**GOVERNO DO ESTADO DE MINAS GERAIS****Secretaria de Estado de Meio Ambiente e Desenvolvimento Sustentável****SUPRAM ALTO SÃO FRANCISCO - Diretoria Regional de Regularização Ambiental****Parecer nº 122/SEMAD/SUPRAM ASF-DRRA/2020****PROCESSO Nº 1370.01.0057587/2020-43****Parecer Único de Licenciamento Ambiental Simplificado (LAS) nº 3768/2020****Nº Documento do Parecer Único vinculado ao SEI: 23197088****PROCESSO SLA Nº: 3768/2020****SITUAÇÃO:** Sugestão pelo indeferimento**EMPREENDEDOR:**Serviço de Saneamento Ambiental Municipal-
SESAM**CNPJ:**

SESAM Estação de Resíduos Sólidos

Parecer Técnico de Licença Ambiental Simplificada (RAS)

Figura 05: Polígono da área autorizada para supressão de vegetação nativa, processo de APEF nº 4439/2008. Fonte: Parecer Único nº 672778/2008.

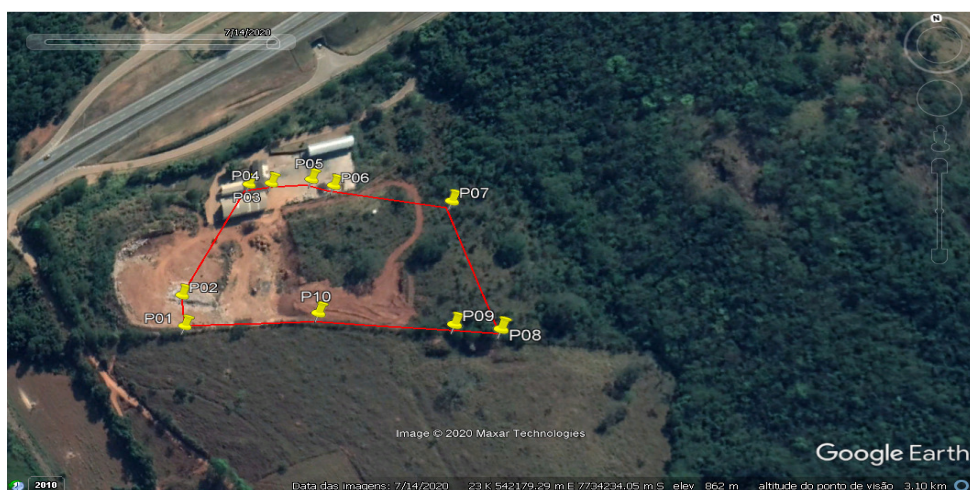
No âmbito do processo de licença operação (LO nº 020/2008) foi autorizada a supressão de cobertura vegetal nativa na área, através do processo de APEF nº 4439/2008, com validade de 18 meses, conforme pode ser verificado na imagem abaixo.

Dessa forma, considerado que autorização encontra-se vencida, novas intervenções devem ser requeridas junto ao órgão ambiental competente devendo o empreendedor providenciar o Documento Autorizativo para Intervenção ambiental, nos termos da Resolução Conjunta SEMAD/IEF Nº1905/2013 e do Decreto Estadual Nº 47.749/2019. Importante ressaltar que tal documento autorizativo deve ser providenciado previamente à formalização de novo
